COMUNE DI COMPIANO

OGGETTO: [ID_VIP: 14050] WEB-VIA FER-VIAVIAF00000491

Istanza per il rilascio del provvedimento di VIA ai sensi dell'art.23 del D.Lgs. n.152/2006, relativa al progetto di nuovo parco eolico denominato **"Parma A"**, composto da **47** aerogeneratori di potenza nominale pari a **6,2 MW** per una potenza complessiva di **291,40 MW** e relative opere connesse, da realizzare nei comuni di Bardi (PR), Bore (PR), Bedonia (PR), Borgo Val di Taro (PR), Compiano (PR), Tornolo (PR), Morfasso (PC), Albareto (PR) e Valmozzola (PR), come modificato con le integrazioni del 21.04.2026.

Osservazione da parte del “Settore 3 Servizi Tecnici”, Comune di Compiano (PR)

Fig.1-2 Sottostazione di Farfanaro (georeferenzazione GIS EPSG 32632) Buffer (cerchio rosso $r=100$ m). Si noti la vicinanza coi primi recettori dist. min della recinzione della sottostazione da $R1=39,5$ m.

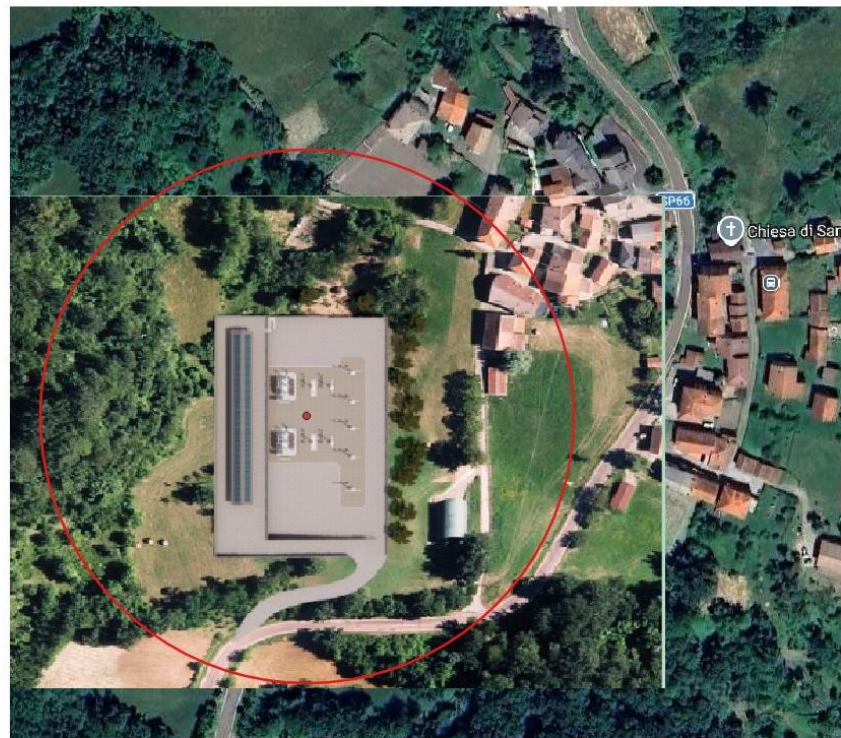
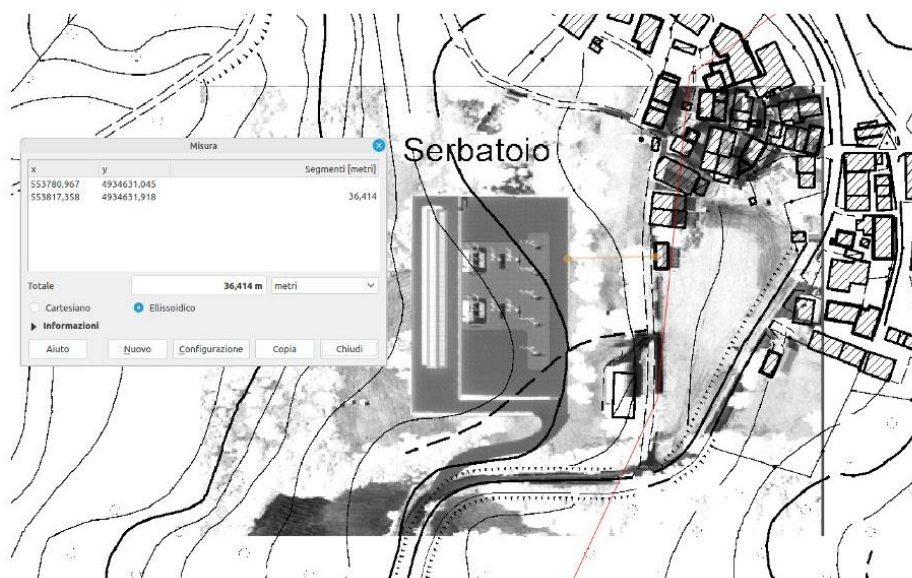
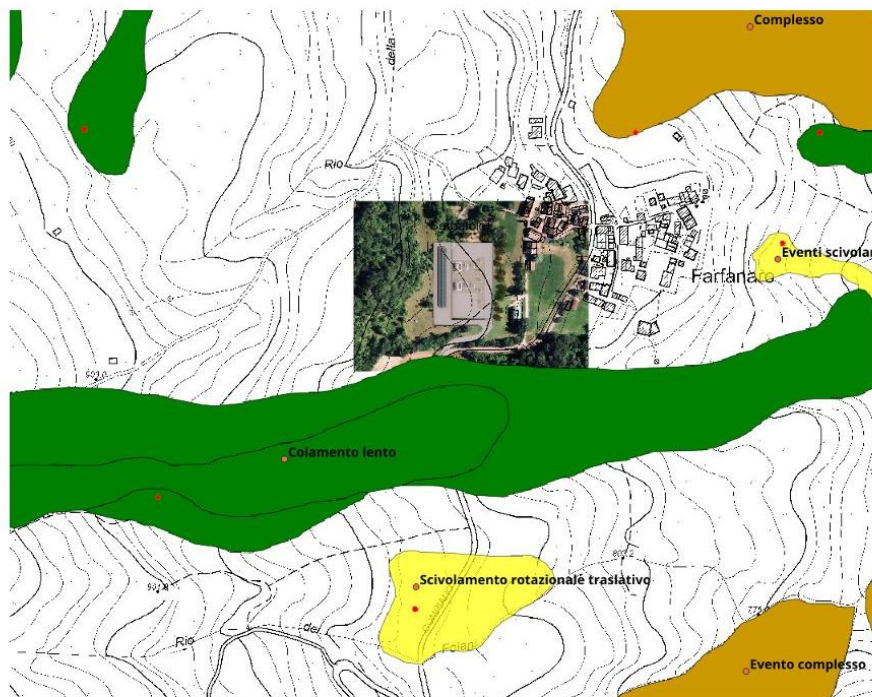
Pure non trattando in questa sede i problemi connessi all'assetto geologico, si sottolinea come la sottostazione giacerebbe in un'area di frana definita di «scivolamento rotazionale traslativo»

Una sottostazione AT/MT a meno di 100 m da ricettori sensibili in zona residenziale espone la popolazione a tre fattori di rischio fisico simultanei e sinergici, per i quali la normativa italiana e internazionale fissa limiti di protezione che non possono essere compatibilizzati con l'ubicazione proposta. La violazione è di *principio*, non solo tecnica.

7. **Assenza di studio acustico specifico** per la sottostazione nel SIA; mitigazioni proposte (struttura a due livelli) sono visive, non acustiche

3. **Ove la sottostazione fosse mantenuta**, prescrivere:
 - Studio acustico specifico (non generico) con modello di propagazione completo e mappe isofoniche

- Valutazione di esposizione a CEM con calcolo del campo magnetico 50–100 m e dichiarazione di compatibilità con Legge 36/2001
 - Valutazione di impatto sanitario per popolazione vulnerabile (anziani >70 anni: n=70+; bambini <15 anni: n=5) con riferimento a letteratura epidemiologica citata
